Offentlig ettersyn av detaljregulering - anlegg for vinteridrett - ski og skiskyting- Fylkesmannens uttalelse

Bærum kommune - reguleringsplan for skianlegg ved Franskleiv - uttalelse til offentlig ettersyn

Høringsuttalelse til reguleringsplan for Franskleiv skianlegg

Illustrasjon av prosjektert voll

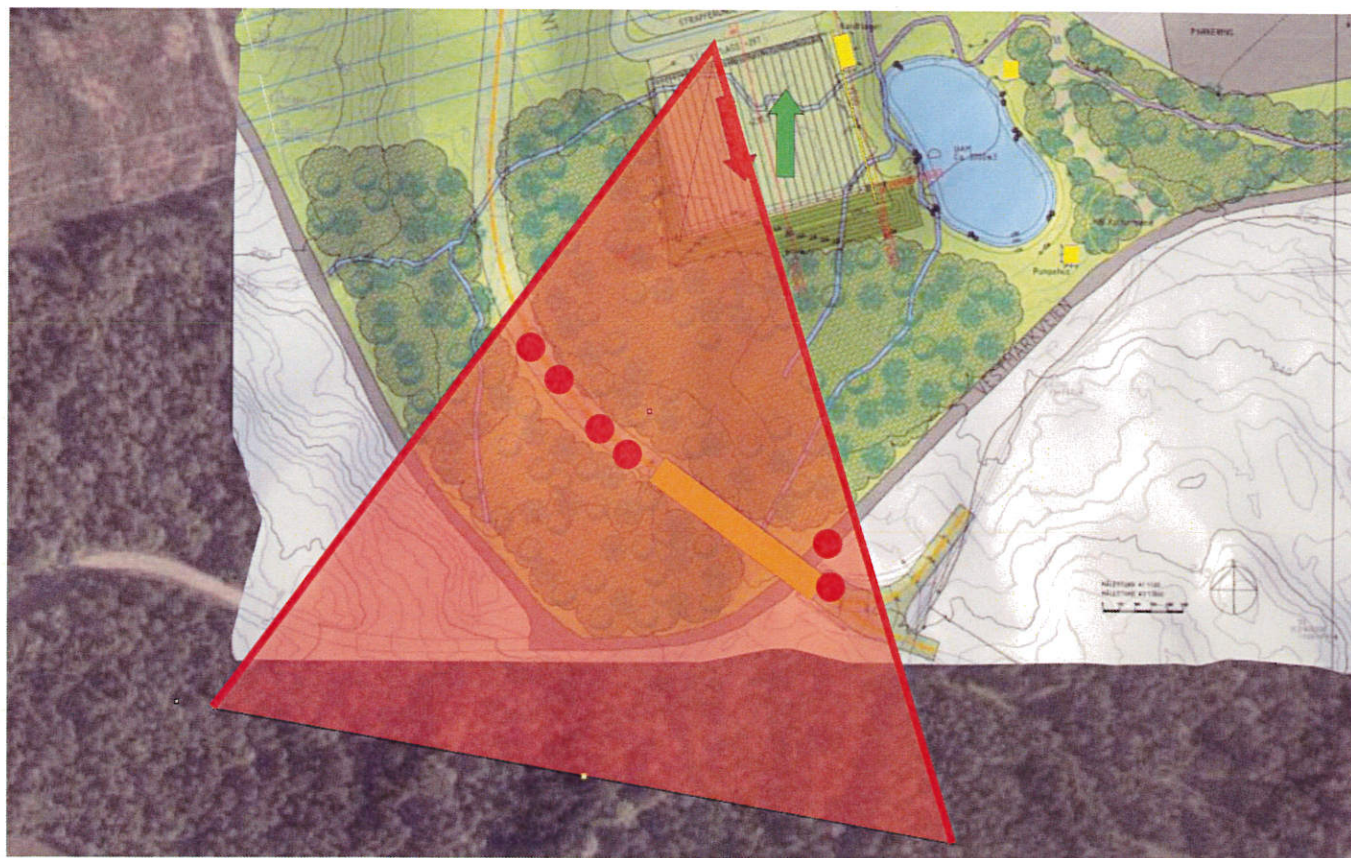
Kamera i simulert øyehøyde fra standplass. Tur og skigåere er markert i rødt, disse står her på sommerhøyde. Både skiskytter og skiløpere vil stå høyere om vinteren pga snø, som igjen stiller høyere krav til vollens høyde. Vollen er prosjektert til 4 meter, men våre kalkulasjoner tilsier at den må økes med ytterligere fem meter, altså må den være 9 meter høy.

BILAG 2

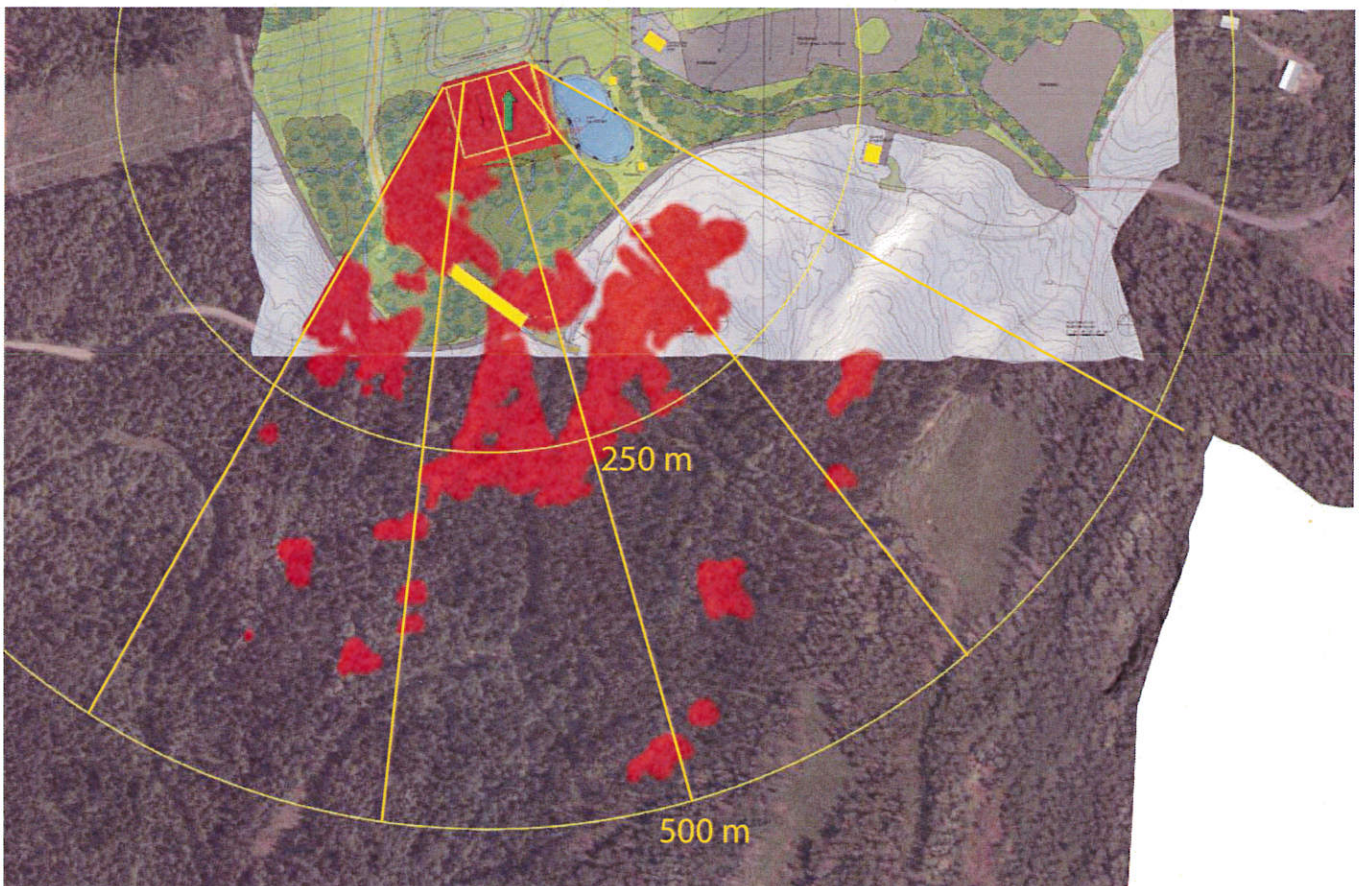
Områder innenfor 500 meter som er direkte synlig fra standplass.
Skog (trær) anses ikke som sikker bakgrunn og skal derfor ekskluderes i en simulering som dette.

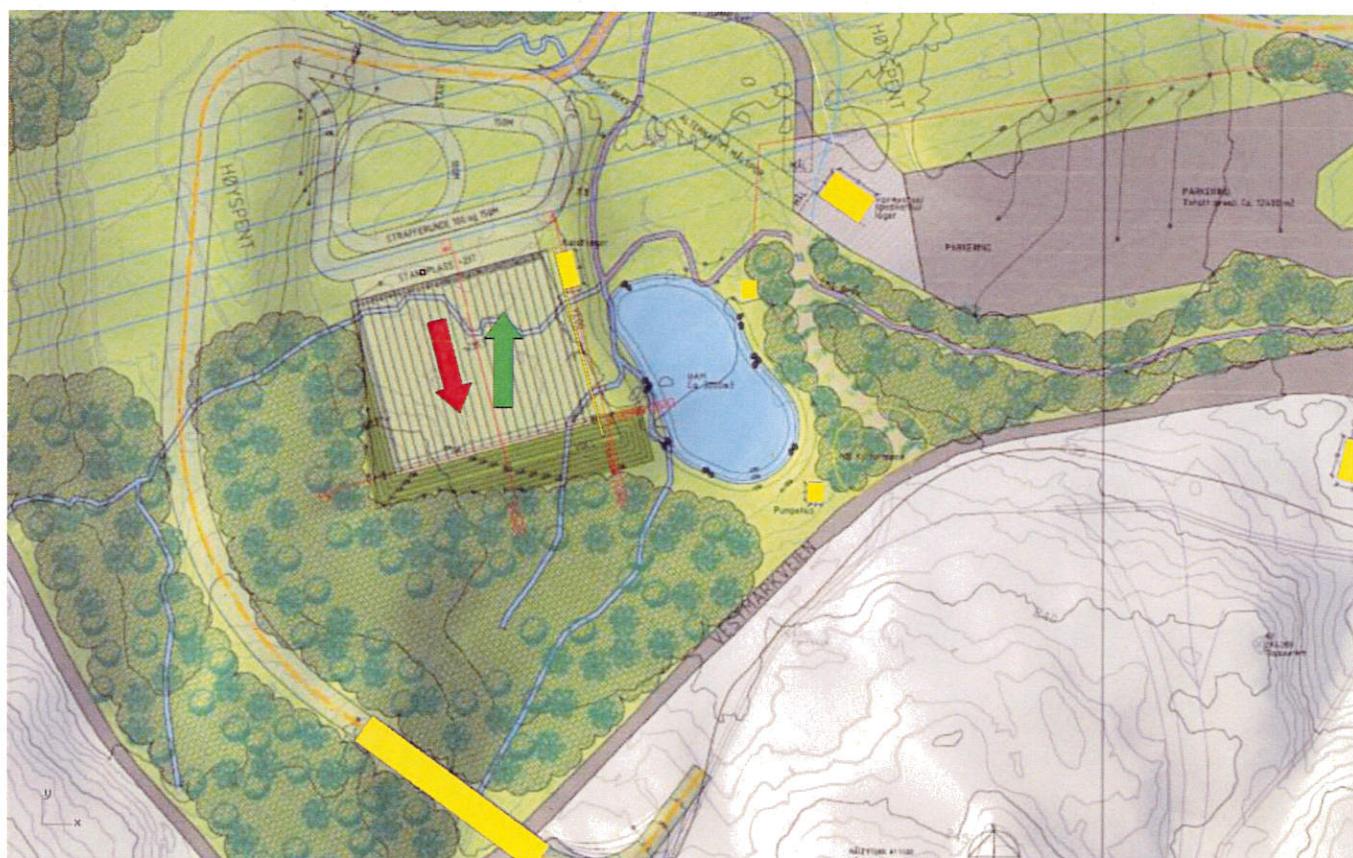
I «Veileder for skianlegg» for langrenn og skiskyting, utarbeidet av Norges Skiforbund, Norges Skiskytterforbund og Kultur- og kirkedepartementet (2007) er det uttalt: «Skyteretningen skal være mest mulig mot nord» (pkt. 4.3.3). Grønn pil angir nord, rød pil angir prosjektert skyteretning.

BILAG 1
v04 mai 2014

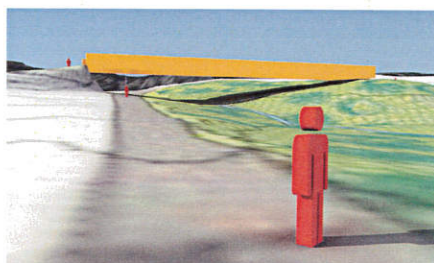
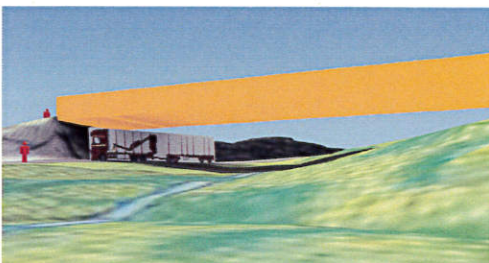
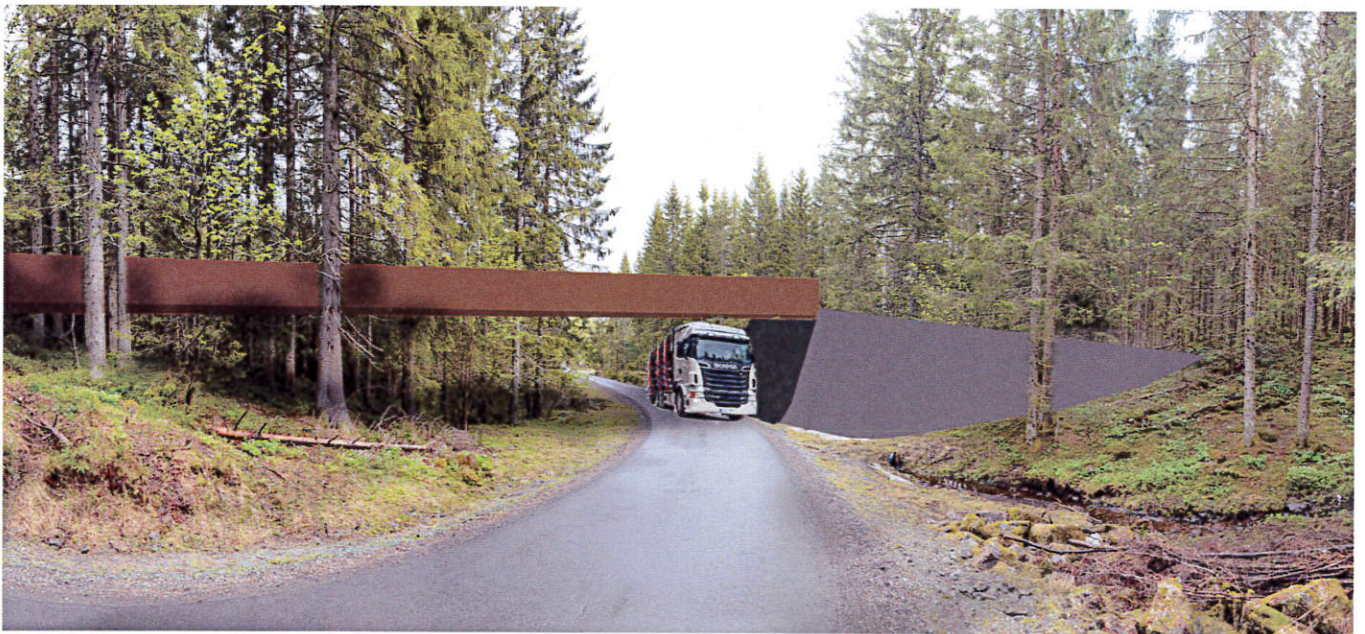
Det er prosjektert et betydelig inngrep i naturen til venstre for broen, denne er prosjektert veldig nære veien, og bør legges lenger ut, som resulterer i en enda lenger bro. Broen går rett over til høyden på høyre side, som har samme hødekote.

Broen er prosjektert til 8 meters bredde og over 60 meters lengde, høyden på rekkverk må ta høyde for både snø, konstruksjon og sikring av skiløpere. Broens høyde over bakken må gi plass til tømmertransport.
